„Rewitalizacja Obszarowa Centrum Łodzi – obszar o powierzchni 32,5 ha ograniczony ulicami: Zachodnią, Podrzeczną, Stary Rynek, Wolborską, Franciszkańską, Północną, Wschodnią, Rewolucji 1905 r., Próchnika wraz z pierzejami po drugiej stronie ww. ulic.”
WND-RPLD.06.03.03-10-0001/17
Projekt współfinansowany z Europejskiego Funduszu Rozwoju Regionalnego w ramach *Regionalnego Programu Operacyjnego Województwa Łódzkiego na lata 2014-2020.*

(Projekt 4)

DSR-ZP-VIII.271.1.2022

Wydział Zamówień Publicznych w Departamencie Strategii i Rozwoju Urzędu Miasta Łodzi w imieniu Zamawiającego – Miasto Łódź Zarząd Inwestycji Miejskich, ul. Piotrkowska 175, 90-447 Łódź, działając na podstawie art. 135 ust. 6 ustawy z dnia 11 września 2019 r. Prawo zamówień publicznych (Dz. U. z 2019 r. poz. 2019 ze zm.), w postępowaniu pn.: **Rewitalizacja Obszarowa Centrum Łodzi – Projekt 4 „Rewitalizacja Parku Staromiejskiego w Łodzi ograniczonego ulicami Zachodnią, Wolborską, Franciszkańską i Północną”**, przekazuje zapytanie i udziela wyjaśnień:

PRZYKŁAD SKRZYNKI:

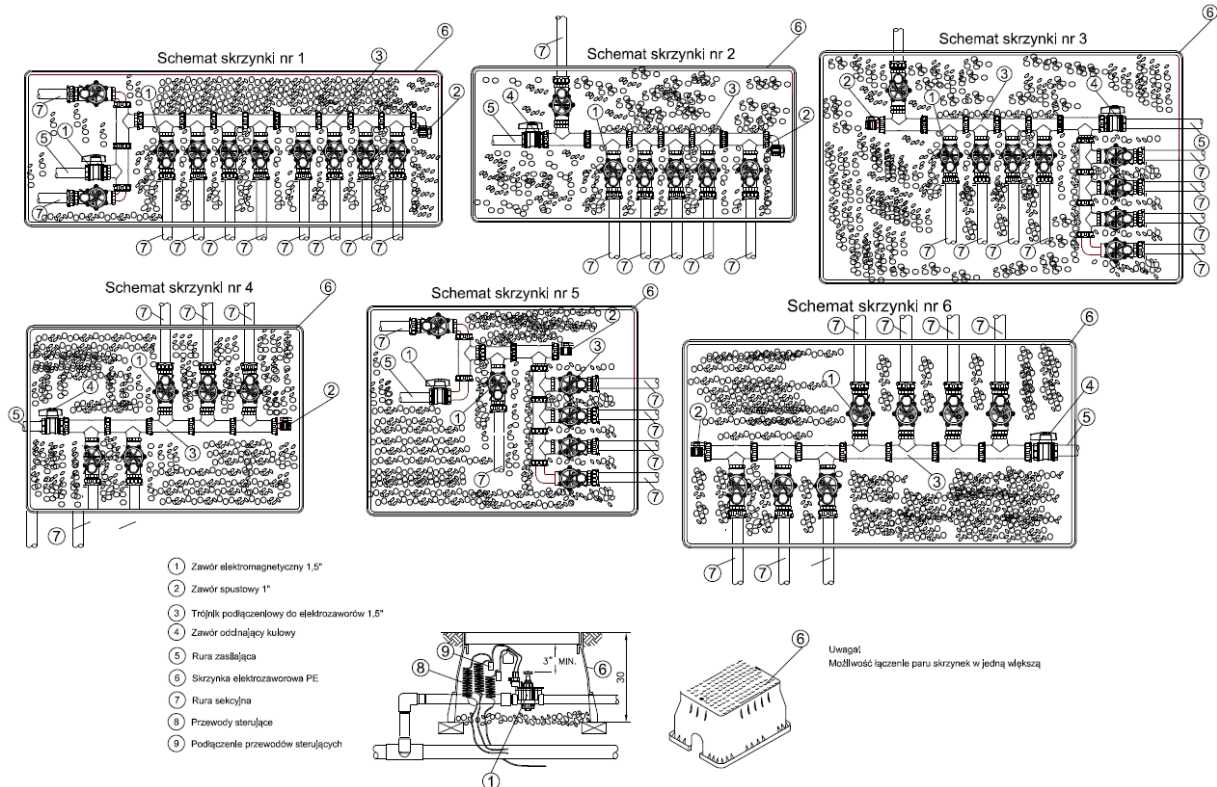
5. Prosimy o zamieszczenie schematu studzienki do systemu nawadniania, jakiej średnicy oraz z jakiego materiału.

Zamawiający informuje, że zgodnie z opisem technicznym skrzynka ma być wykonana z tworzywa (PEHD). Wielkość skrzynki należy dostosować do ilości

instalowanych urządzeń. Należy zastosować produkt systemowy przeznaczony bezpośrednio dla systemów nawadniania. W załączniku nr 01 przykładowe skrzynki do systemów nawadniania.
